*Ministero dell' Ambiente  
e della Tutela del Territorio e del Mare*

DIVISIONE II – SISTEMI DI VALUTAZIONE AMBIENTALE

**OGGETTO: [ID 4977] Viadotto Gad - Interventi di adeguamento sismico, km 59+42 dell'Autostrada A32 Torino - Bardonecchia, in prossimità dello svincolo di Oulx Est. Valutazione preliminare ai sensi dell'art. 6, c. 9 del D. Lgs. 152/2006. Nota Tecnica.**

**Figura 2:** Sezione trasversale – viadotto esistente (Fonte: Lista di controllo)

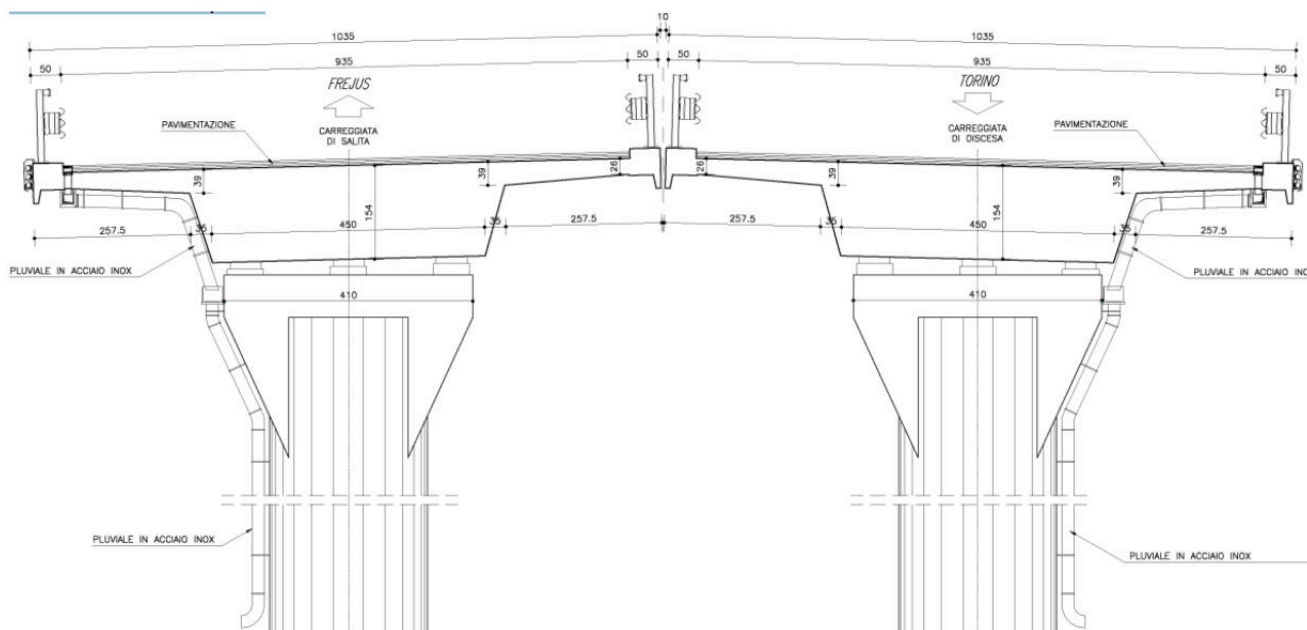
L'impalcato è costituito da un cassone pieno in c.a.p., con altezza pari a 1,54 m e con nucleo di forma trapezoidale. Lo schema statico della campata tipo da 35 m è quello di trave appoggiata-appoggiata, mentre le 5 campate più lunghe, a cavallo della ferrovia, mantengono lo schema isostatico, ma presentano delle mensole Gerber a distanza di 7m dall'asse della pila.

Gli impalcati hanno la pendenza trasversale rivolta verso l'esterno; lo smaltimento delle acque è realizzato con verticali fuoriuscenti dallo sbalzo, che convogliano l'acqua in due pluviali a lato di ciascuna pila.

Gli impalcati sono stati oggetto di lavori di manutenzione straordinaria eseguiti circa 20 anni fa. Ad oggi, l'opera presenta un discreto stato di conservazione degli impalcati ed un avanzato stato di degrado delle sottostrutture, con evidenti ammaloramenti del calcestruzzo degli impalcati nelle zone di testata in corrispondenza dei giunti. Essendo le zone più deteriorate quelle direttamente interessate dal percolamento dell'acqua ricca di cloruri derivanti dai sali disgelanti utilizzati nelle stagioni invernali, nella Lista di controllo il proponente ipotizza che la causa principale dei fenomeni riscontrati sia la non perfetta tenuta idraulica dei giunti tampone e di alcuni giunti di dilatazione.

**Figura 3:** Sezione dei nuovi impalcati iperstatici

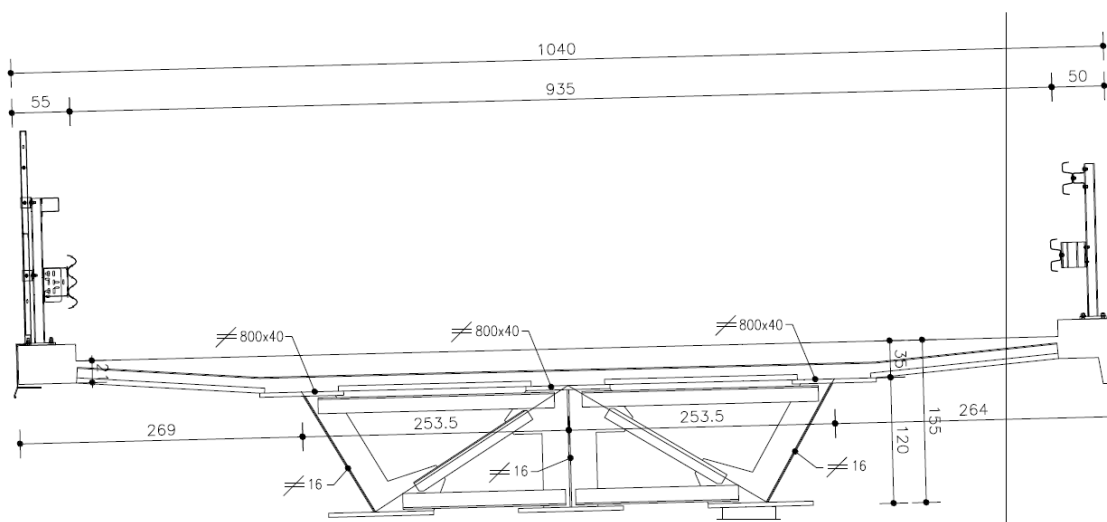
Gli interventi prevedono anche la realizzazione di nuovi impalcati aventi sezione composta acciaio-calcestruzzo e schema statico di trave continua su cinque campate, in sostituzione dei tratti di impalcato a piastra in c.a.p. esistente, compresi tra P22-P32 e P21-P31, aventi schema statico di travi su selle gerber. Gli impalcati di nuova realizzazione hanno una luce centrale di 49,0 (in corrispondenza dello scavalco della sede ferroviaria della linea Torino – Modane) e le campate laterali di 42,0 m, per sfruttare le pile del viadotto esistente. La sezione trasversale dei nuovi impalcati riprende la geometria del viadotto esistente.

**Figura 5:** Localizzazione dell'intervento con riferimento alle zone montuose e forestali (Fonte: Allegati alla Lista di controllo)

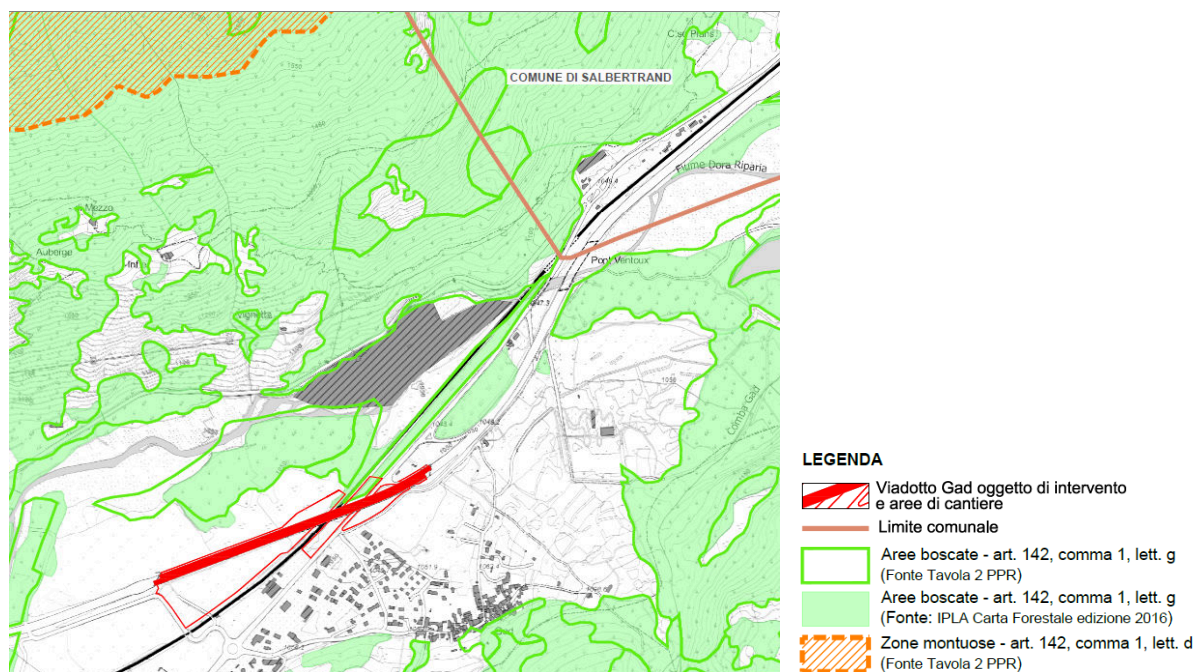
Con riferimento a "Zone montuose e forestali" e all'eventuale interferenza dell'intervento proposto con dette aree, nella "Lista di controllo" al punto "8. Aree sensibili e/o vincolate", il proponente riporta che gli interventi sono localizzati a circa 1050 m sl.m.. Essi non sviluppano alcuna interferenza diretta con zone montuose sopra i 1600 m (art 142, comma 1, lett. d, D. lgs. 42/2004). Con riferimento alle aree forestali, nella Lista di controllo viene segnalata l'interferenza, legata alla fase di cantiere, di limitate porzioni con le aree boscate presenti nella fascia compresa tra la SS24 e la ferrovia; le superfici boscate effettivamente interferite saranno ripristinate a fine lavori mediante piantumazione di specie arboree ed arbustive.

**Figura 6:** Localizzazione dell'intervento con riferimento ai siti della Rete Natura 2000 (Fonte: Allegati alla Lista di controllo)

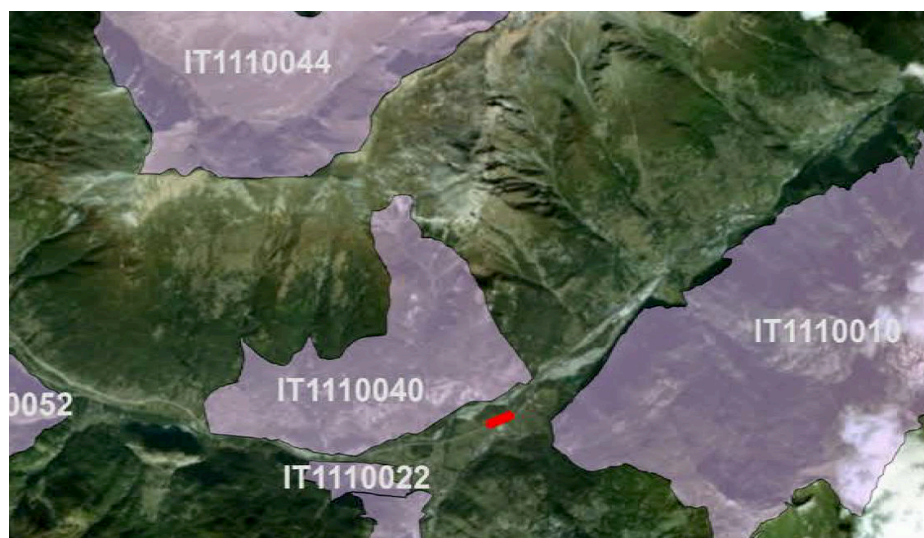
Con riferimento a “Riserve e parchi naturali, zone classificate o protette ai sensi della normativa nazionale (L. 394/1991), zone classificate o protette dalla normativa comunitaria (siti della Rete Natura 2000, direttive 2009/147/CE e 92/43/CEE)”, e all'eventuale interferenza degli interventi proposti con tali zone, al punto “8. Aree sensibili e/o vincolate” della “Lista di controllo”, il proponente riporta che gli interventi non sviluppano alcuna interferenza diretta con siti appartenenti all'Elenco Ufficiale delle Aree Protette né con i siti appartenenti alla Rete Natura 2000. In particolare, il sito più prossimo all'area di intervento è la ZSC IT1110040 Oasi xerotermitica di Oulx – Auberge, a circa 350 m a nord dell'area di intervento.

**Figura 7:** Localizzazione dell’intervento con riferimento alle zone di importanza paesaggistica, storica, culturale o archeologica (Fonte: Allegati alla Lista di controllo)

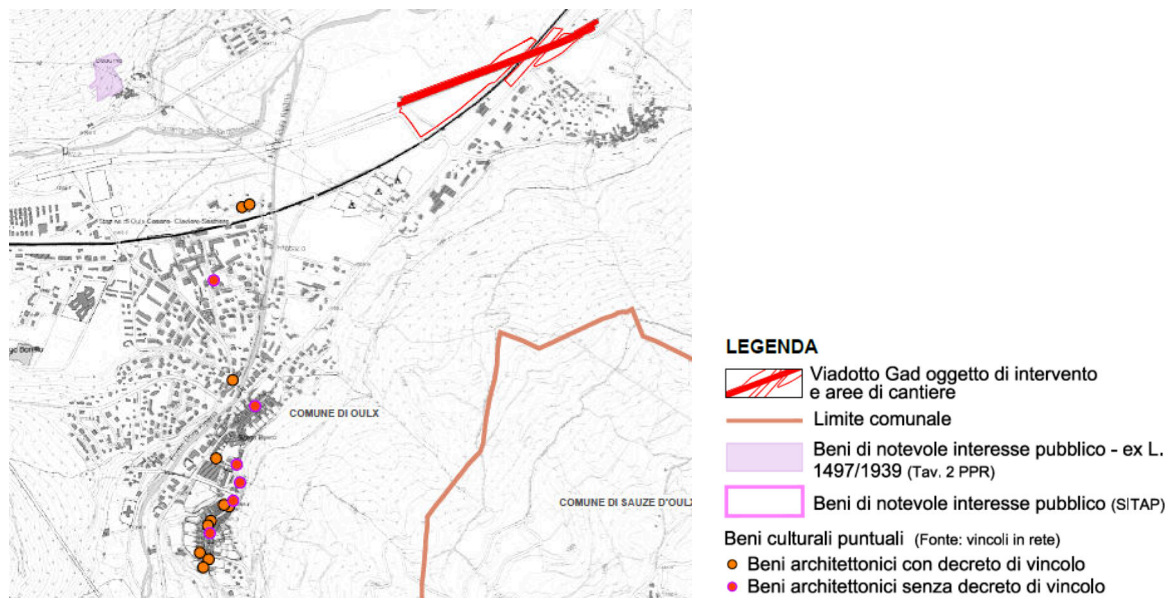
Con riferimento alle “Zone di importanza paesaggistica, storica, culturale o archeologica” e all’eventuale interferenza degli interventi proposti con tali zone, al punto “8. Aree sensibili e/o vincolate” della “Lista di controllo”, il proponente riporta che nelle immediate vicinanze dell’intervento non sono presenti beni architettonici con decreto di vincolo; i più prossimi sono localizzati all’interno dell’edificato di Oulx a distanza maggiore di 500 m dall’intervento.

**Figura 8:** Localizzazione dell'intervento con riferimento alle Aree a rischio individuate nei Piani di Gestione del Rischio Alluvioni (Fonte: Allegati alla Lista di controllo)

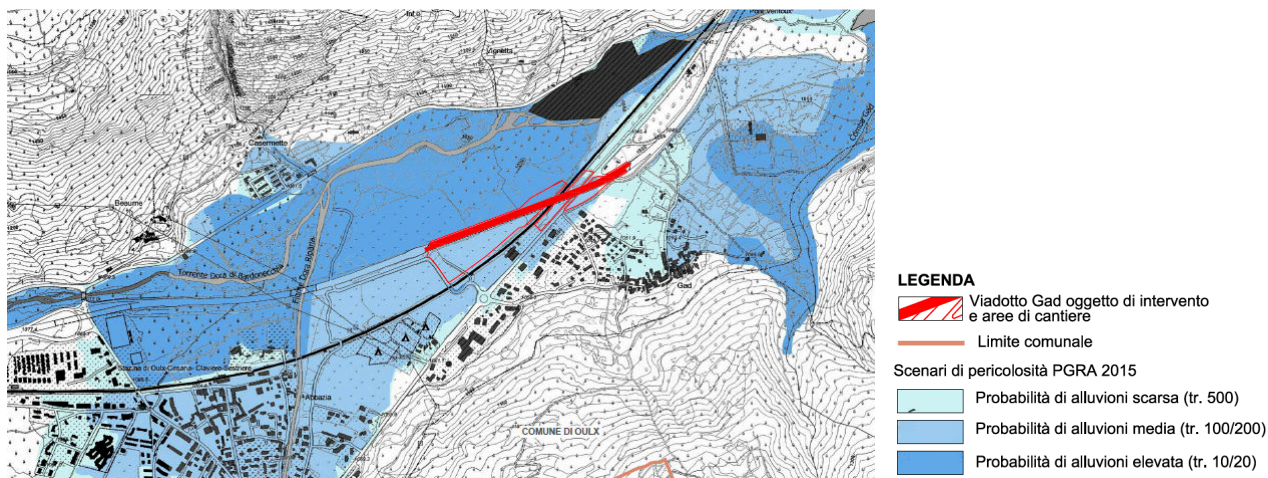
Con riferimento alle “Aree a rischio individuate nei Piani per l’Assetto Idrogeologico e nei Piani di Gestione del Rischio di Alluvioni” e all’eventuale interferenza degli interventi proposti con tali zone, al punto “8. Aree sensibili e/o vincolate” della “Lista di controllo”, il proponente riporta che, secondo la carta degli scenari di pericolosità del Piano di Gestione del Rischio Alluvioni (PGRA) del 2015, il viadotto oggetto degli interventi di adeguamento e le aree indicate per il cantiere ricadono in gran parte in aree con probabilità di alluvioni media (tempo di ritorno 100/200). Il viadotto delimita le aree a pericolosità elevata (TR 10/20) poste a nord. All’interno di tale ambito, il viadotto viene individuato dalla carta del rischio del PGRA come elemento a rischio molto elevato.

**Figura 9:** Localizzazione dell'intervento con riferimento alle Aree a rischio individuate nei Piani per l'Assetto Idrogeologico di pericolosità di cui al PGRA (Fonte: Allegati alla Lista di controllo)

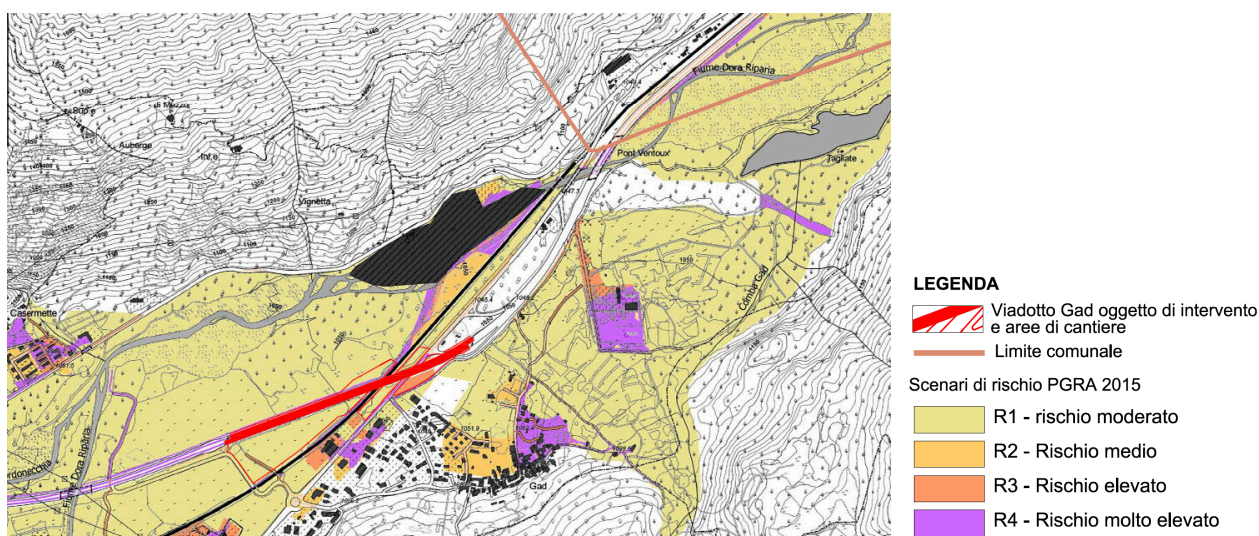
Con riferimento al Piano di Assetto Idrogeologico (PAI), nella Lista di controllo viene riportato che il viadotto rappresenta il confine sud della fascia A del PAI. Le aree di cantiere rientrano per la maggior parte in fascia B e C, con una piccola porzione in fascia A.
